改善箇所説明図

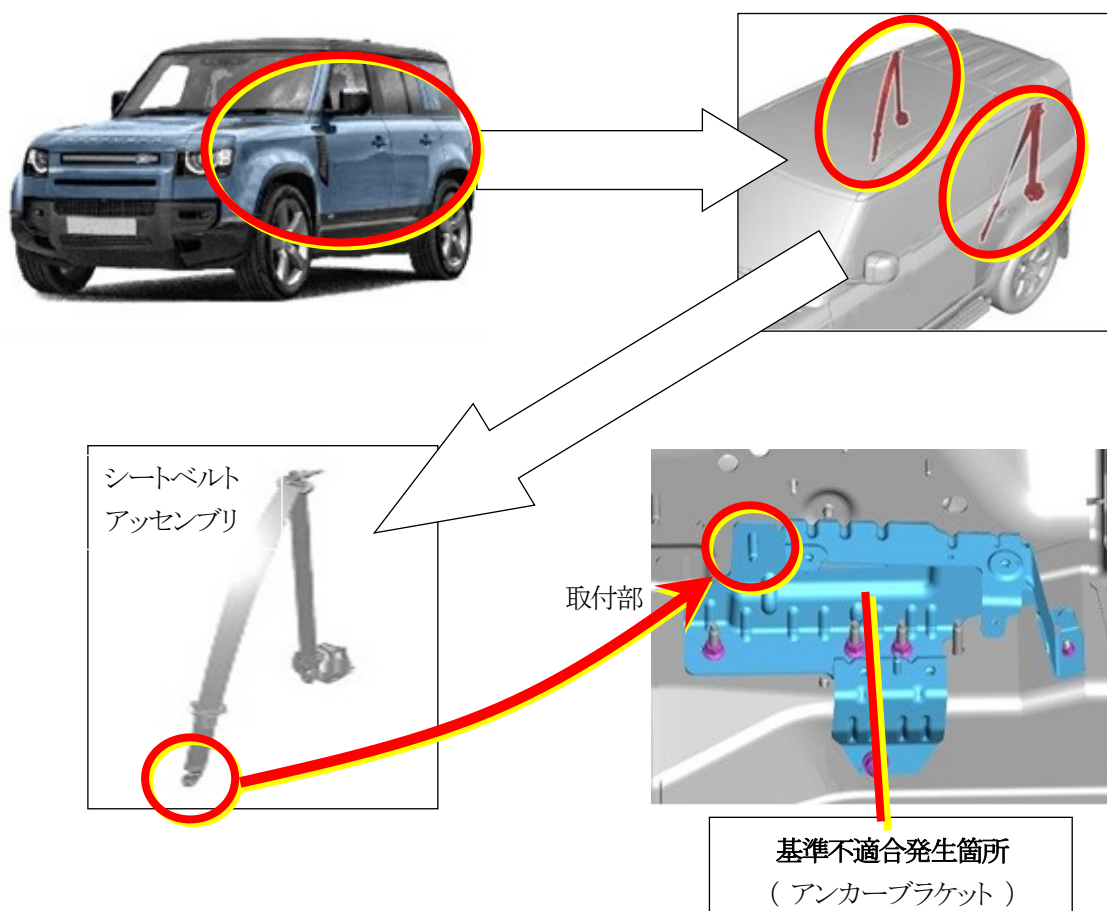
基準不適合発生箇所

3列目シートベルトを取り付けるアンカーブラケットにおいて、スタッドボルトの溶接工程が不適切なため、強度が不足しているものがある。そのため、衝突等で大きな荷重を受けた場合、当該ボルトが折損してシートベルトが外れ、乗員を拘束できなくなるおそれがある。

改善の内容

全車両、アンカーブラケットを対策品に交換する。

識別：助手席ドアのボディ側下部、ドアヒンジボルトに黒ペイントを塗布する。
